拉合尔水与污水管理项目（LWWMP）

第一次标前会议纪要

**拉合尔污水与排水管理项目（LWDMP）——从LARECHS COLONY至
GULSHAN E RAVI的污水系统，拉合尔（采用非开挖技术）**

2025年10月30日

附件-1

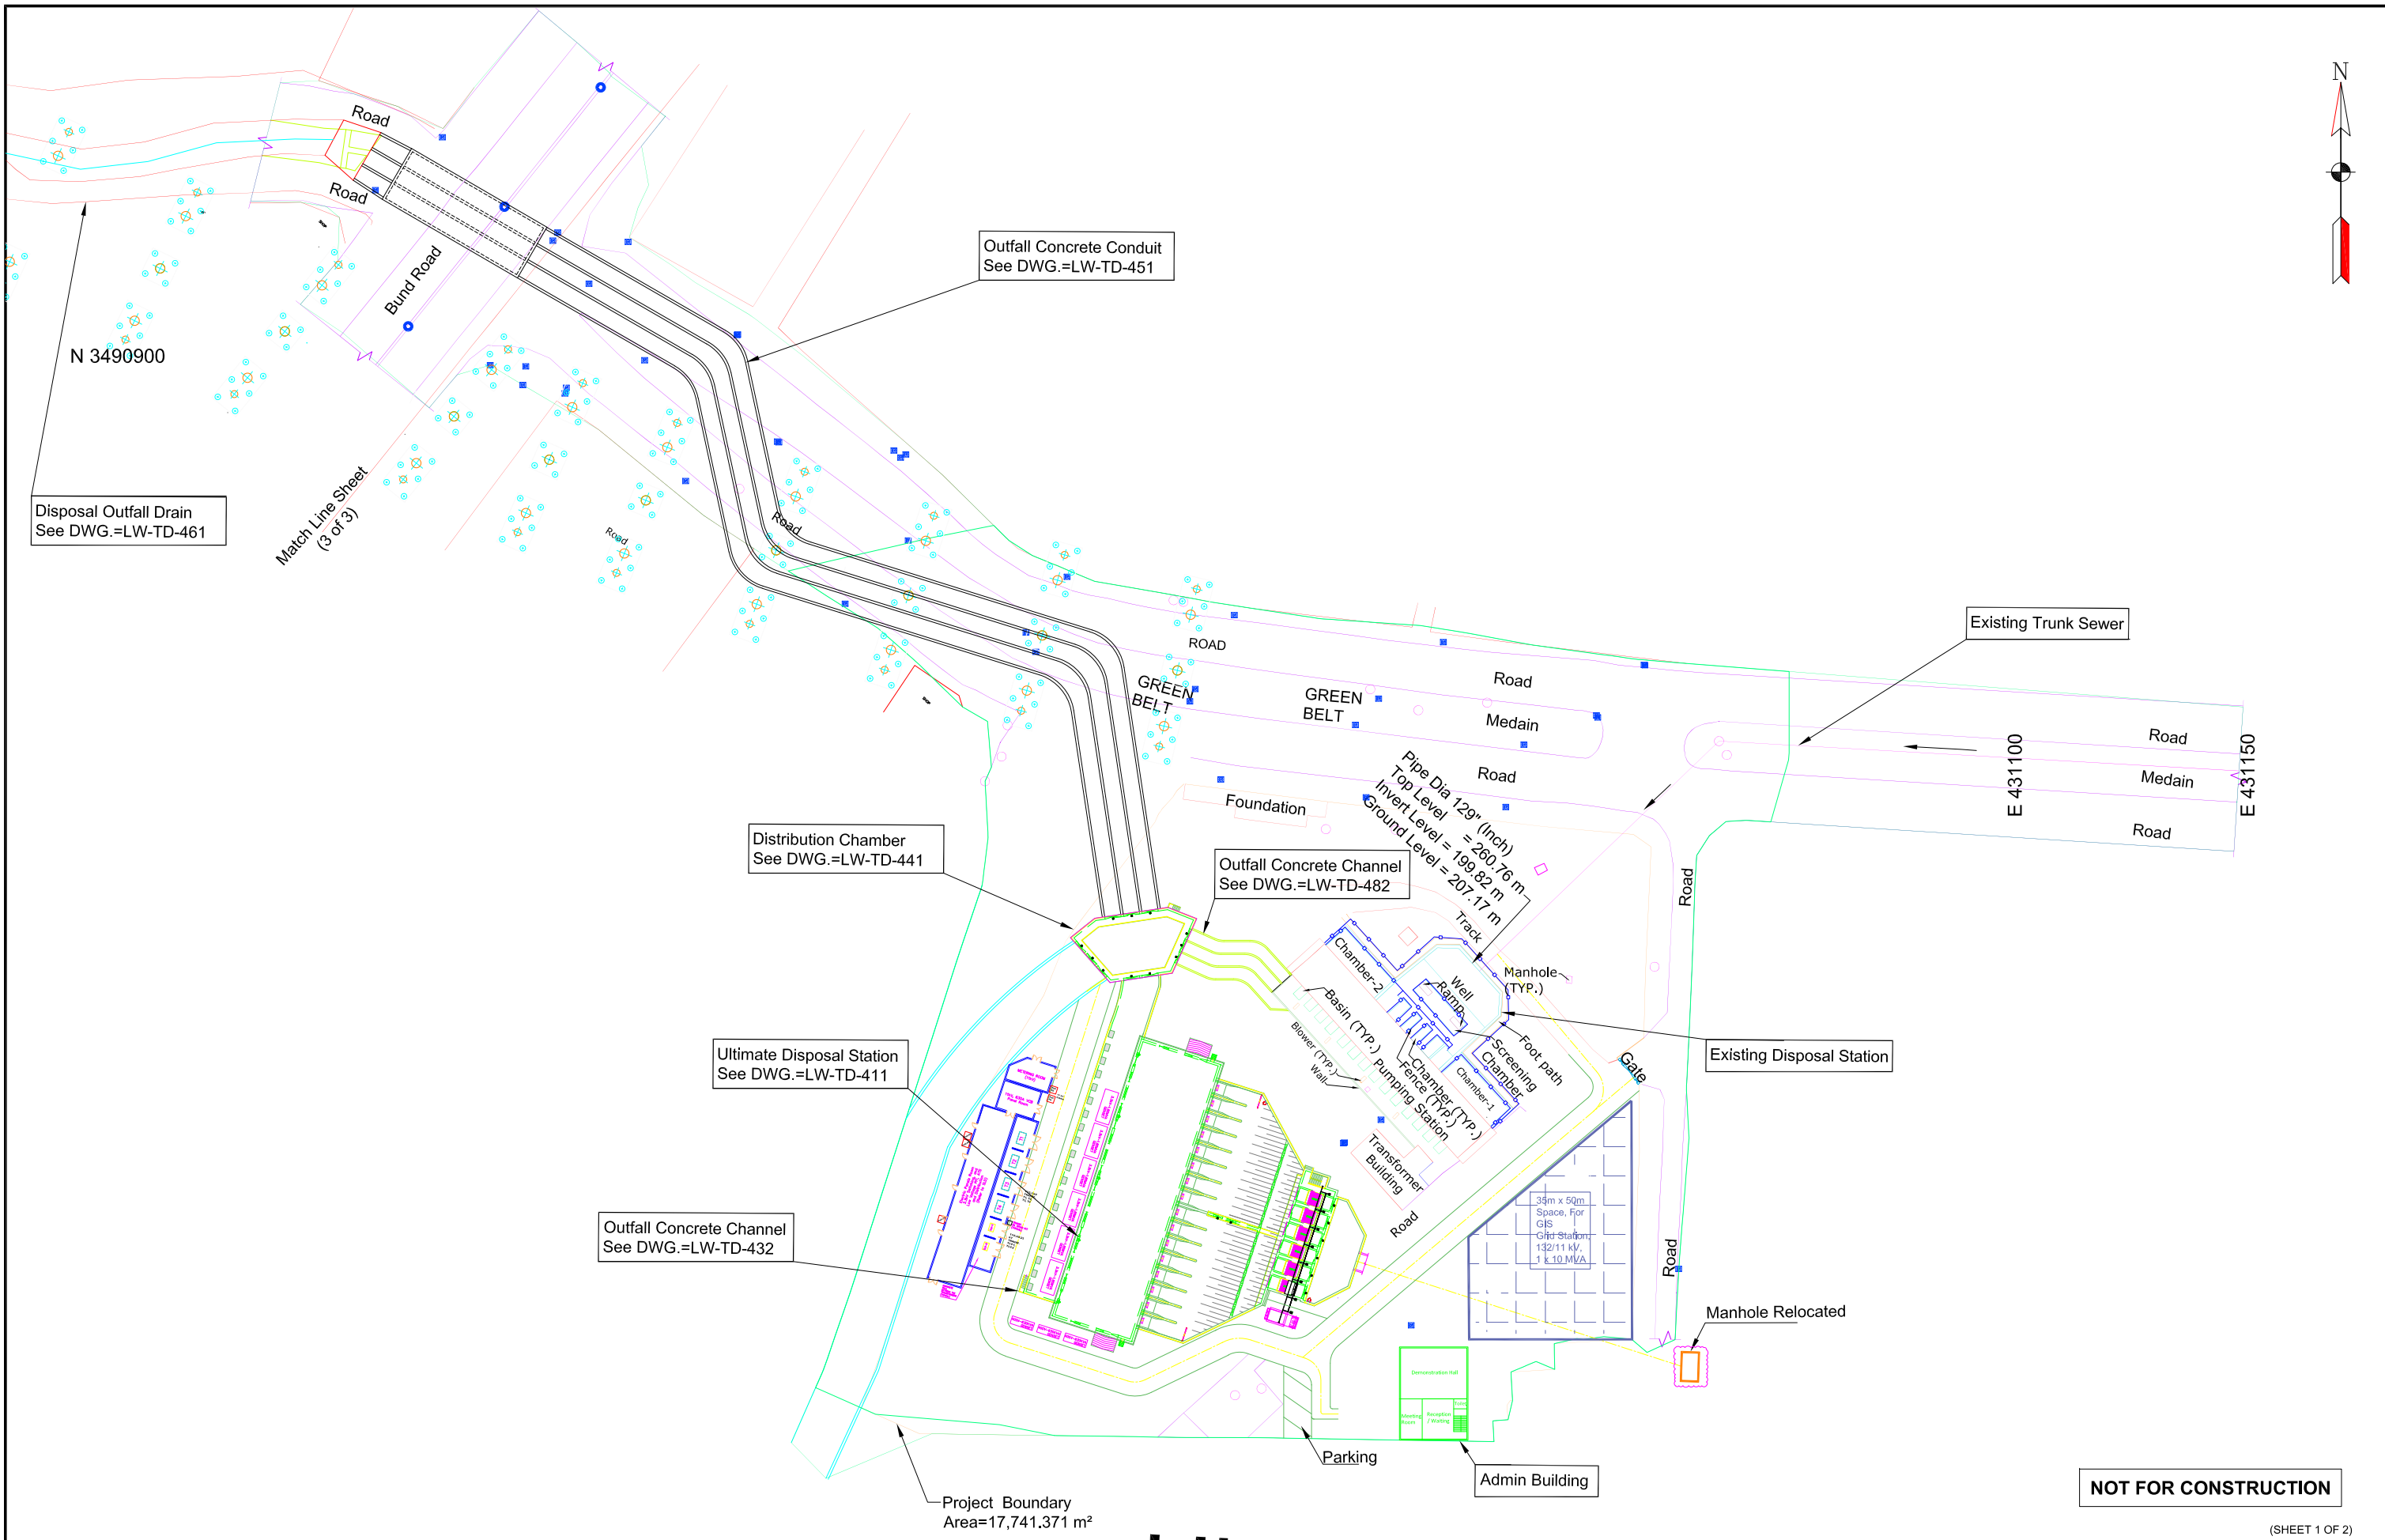
序号	参考章节	疑问	业主的答复															
		）。恳请客户确认所需数量。																
63.	第2卷，第二部分，第6节——业主要求，技术规范和详细电气配置。第6-79页。 序号9——中压配电盘	<table border="1"><tr><td rowspan="4">9</td><td rowspan="4">MV Electric Panel</td><td>2330 x 1405 x 800</td><td rowspan="4">IEC 62271-200, 62271-100, 62271-1, 60529</td><td>MV Switchgear 3.3kV Voltage Rated Level Incoming Panel: 630A VCB</td><td>4</td></tr><tr><td>2330 x 1405 x 800</td><td>Bus Riser panel</td><td>4</td></tr><tr><td>2330 x 1505 x 650</td><td>Outgoing Feeders: 04 Nos x 400Amp VCB for Motors</td><td>4</td></tr><tr><td>2225 x 1700 x 2092</td><td>Starter Panels: Variable Frequency Drive 525kW, 3.3kV</td><td>16</td></tr></table> 我们注意到MV / 3.3kV主厂开关设备的招标规范与单线图（图号LW-TD-491）之间存在某些不一致之处，概述如下：1）母线联络—规范中未提及，但图纸LW-TD-491中显示。2）母线提升屏—规范中指示四（04）面，而图纸LW-TD-491中指示七（07）面，与母线联络屏的数量相对应。3）泵电机出线MV馈线—规范中指示四（04）面，而图纸LW-TD-491中显示十六（16）面。4）MV发电机进线—图纸LW-TD-491中显示四（04）面发电机进线，但规范中未提及。请确认实际要求。	9	MV Electric Panel	2330 x 1405 x 800	IEC 62271-200, 62271-100, 62271-1, 60529	MV Switchgear 3.3kV Voltage Rated Level Incoming Panel: 630A VCB	4	2330 x 1405 x 800	Bus Riser panel	4	2330 x 1505 x 650	Outgoing Feeders: 04 Nos x 400Amp VCB for Motors	4	2225 x 1700 x 2092	Starter Panels: Variable Frequency Drive 525kW, 3.3kV	16	1) 特此澄清，招标图纸LW-TD-491中所示的母线联络器构成中压/3.3kV开关柜组件的组成部分。由于其功能上与断路器控制的进线/出线面板相同，其设计和性能要求完全涵盖在符合IEC 62271的现行中压开关柜规范中，因此投标人应将其纳入。 2) 特此澄清，母线立管布置应由中压开关柜制造商按照IEC 62271提供。 3) 特此澄清，每台中压变频器驱动的水泵电机应配备专用的出线断路器，如附件一中所附的单线图（LW-TD-491）所示。规范中提及的四（04）台断路器涉及馈线。总体所需数量仍为十六（16）路出线中压电机馈线，按四（04）台一组布置。此外，建议投标人为投标目的遵循作为附件一附上的单线图（LW-TD-491）。 04) 请参阅我们上文序号50中的回复，以了解发电机进线的规范。

ULTIMATE DISPOSAL STATION 132/11 KV GRID SPACE & TRANSFORMERS, PANELS, TRENCH LAYOUT	
DATE:-	NOVEMBER, 2025
DRAWING NO.:-	LW - TD - 492

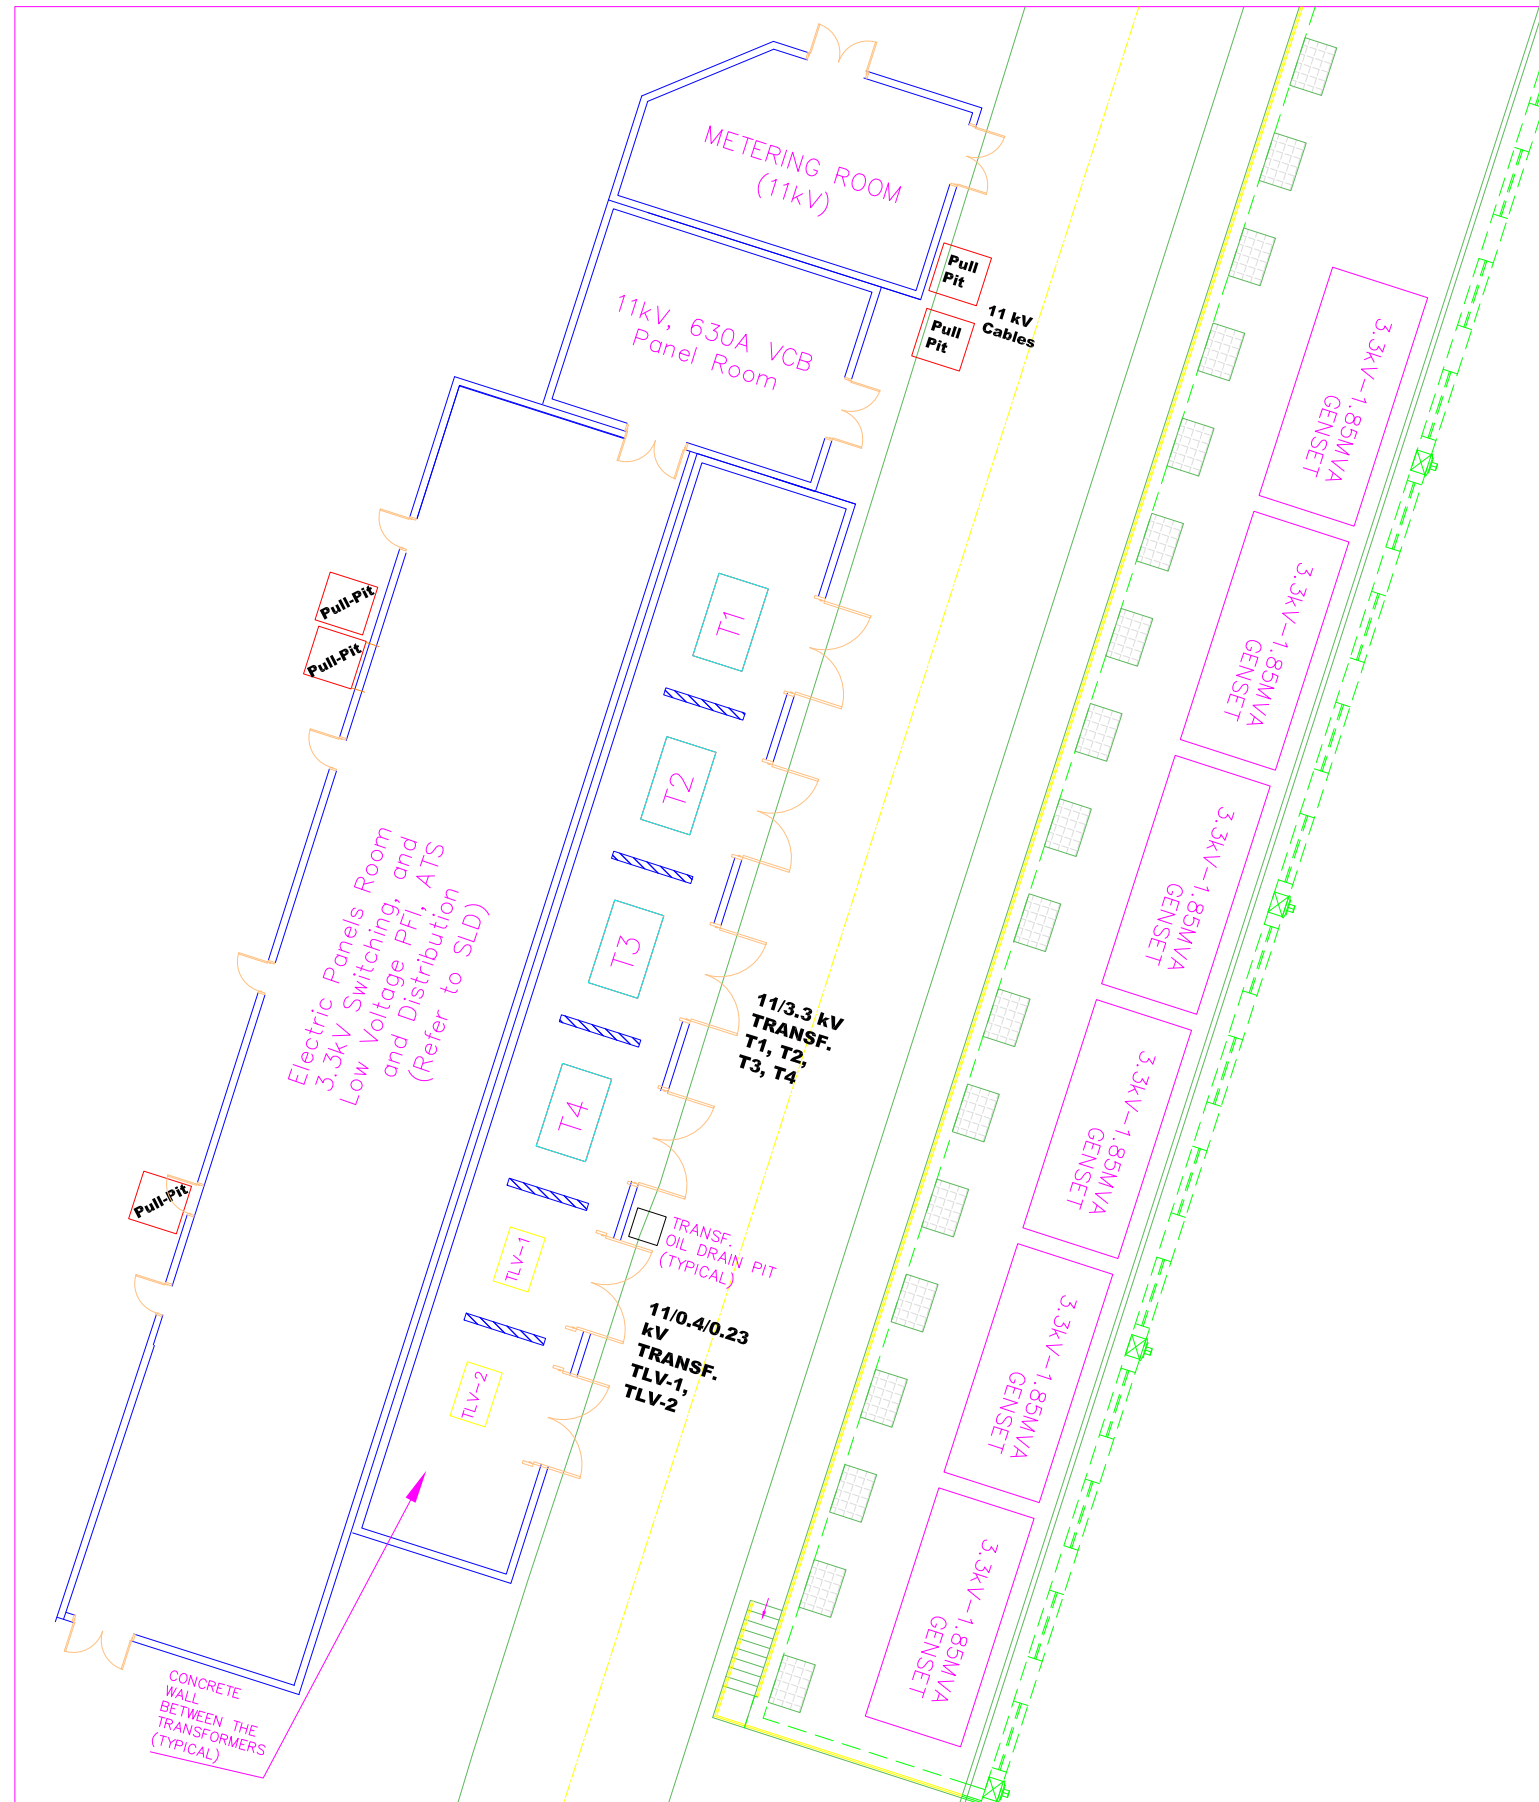
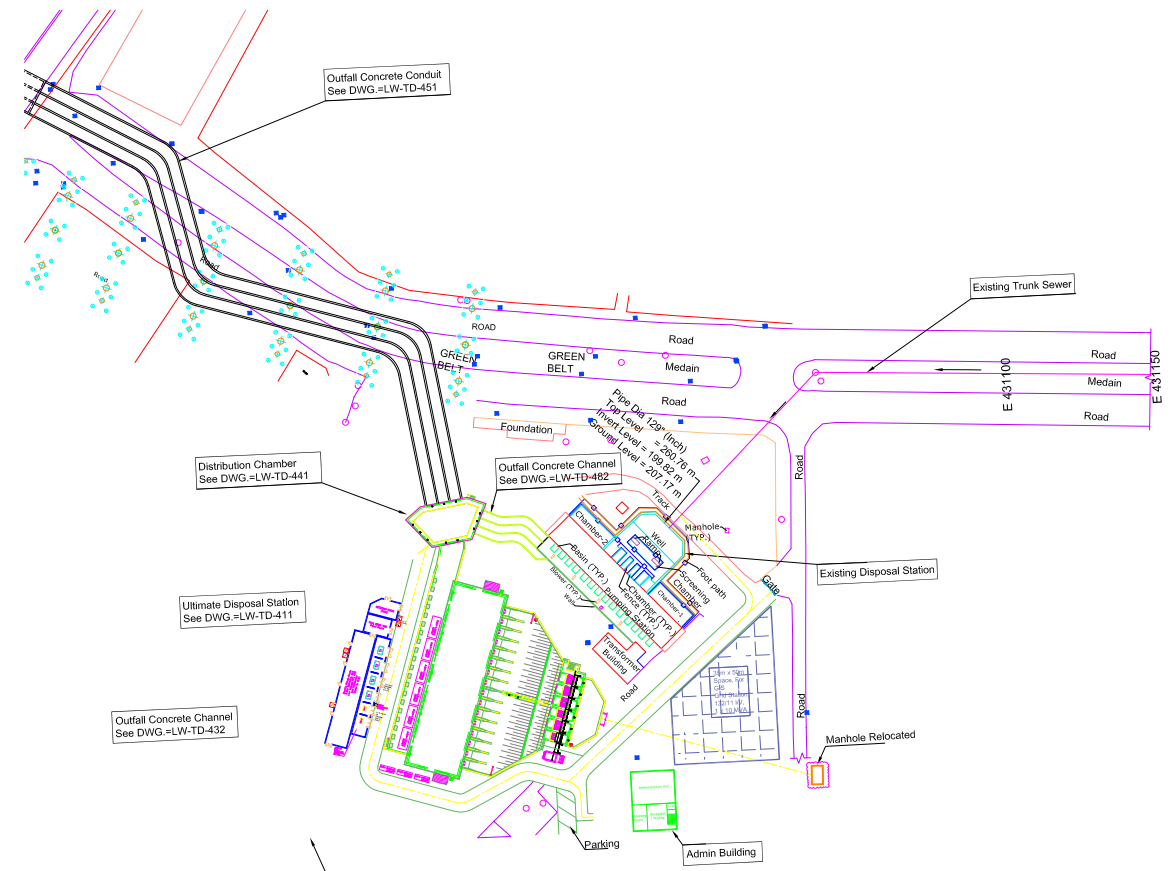
序号	参考章节	疑问	业主的答复
		排供电。然而，必须强调，公用设施电源可能因甩负荷、馈线跳闸或维护活动而中断。鉴于这些潜在中断，仅依靠公用设施供电来确保系统真正不间断运行（如要求中所述）可能实际上无法实现。这些外部因素超出承包商的控制范围，可能导致影响系统性能的临时停电。因此，投标人寻求贵方确认公用设施电源供电不中断这一固有局限性。 2) 由于与公用设施连接相关的范围在此阶段无法完全确定，请客户拨出暂定金额以充分涵盖所有相关费用和意外开支。	2) 请参阅我们对序号67的回复。
70.	第3卷，第二部分，第6节 - 业主需求，招标图纸。总平面布置图泵房（图号LW-TD-402）第3卷，第二部分，第6节 - 业主需求，招标图纸。132	在结合审查两份图纸时，观察到行政楼和通道与电气建筑/设施重叠。投标人的理解是，为承包商工作范围内包含的建筑、设备及其他基础设施工程提供充足空间应是业主的责任。请确认。	需要澄清的是，更新后的开关设备及相关电气装置，包括132/11kV电网区域、变压器、配电盘和电缆沟布置，可以容纳在泵房相邻及外部，如附件J所附更新图纸（图号492和493）所示。此外，控制室及所有相关附件应位于行政/办公大楼内的专用楼层。
